Bebauungsplan Nr. 293 „Quartier Festungspark – ehem. Fritsch-Kaserne“, Koblenz
Änderung Flächennutzungsplan „Quartier Festungspark – ehem. Fritsch-Kaserne, Koblenz

Zusammenfassung der bis zum 08.07.2024 eingegangenen Stellungnahmen aus der erneuten Beteiligung gemäß § 4a Abs. 3 BauGB vom 23.04.2024 bis 31.05.2024 und der öffentlichen Auslegung gemäß § 3 Abs. 2 BauGB vom 13.02.2023 bis 29.03.2023 sowie der Behördenbeteiligung gemäß § 4 Abs. 2 BauGB und der frühzeitigen Bürgerbeteiligung gemäß § 3 Abs. 1 BauGB vom 13.12.2021 bis zum 31.01.2022 sowie der ersten Behördenbeteiligung gemäß § 4 Abs. 1 BauGB

Anlage zur BV/0657/2024

Abbildung 31: Vergleich der Wasserbilanzen, Darstellung IB Becker

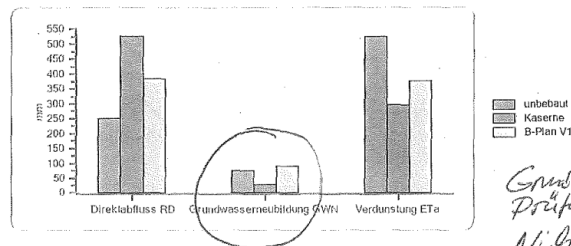
wir haben den Entwurf zum Bebauungsplan Nr. 293 „Quartier Festungspark - ehem. Fritsch-Kaserne" im Hinblick auf die entwässerungstechnischen und wasserwirtschaftlichen Sachverhalte gesichtet. Hierzu hatten wir mit beigefügtem Schreiben vom 15.11.2022, unsere Korrekturen zur textlichen Festsetzung und Begründung mitgeteilt. Leider wurden diese nur unvollständig berücksichtigt Eine Überarbeitung der Textteile ist daher erforderlich. Zur Abstimmung stehen wir gerne zur Verfügung. Der vorgelegten Version können wir keine Zustimmung erteilen.	Der Stellungnahme wurde teilweise gefolgt. Im Nachgang zur Beteiligung wurde in gemeinsamen Abstimmungsterminen mit dem EB 85 eine Konstellation erarbeitet, die über Festsetzungen im Bebauungsplan (Nr. 6, Nr. 7.2, 7.3 und 7.7) und über den Erschließungsvertrag die Entwässerungskonzeption aus der Fortschreibung des Masterplan Medien und Verkehr (Integriertes Regenwasserkonzept) sichert.

Die Fortschreibung des Masterplan Medien und Verkehr (Integriertes Regenwasserkonzept) beinhaltet eine überarbeitete Wasserhaushaltsbilanz.
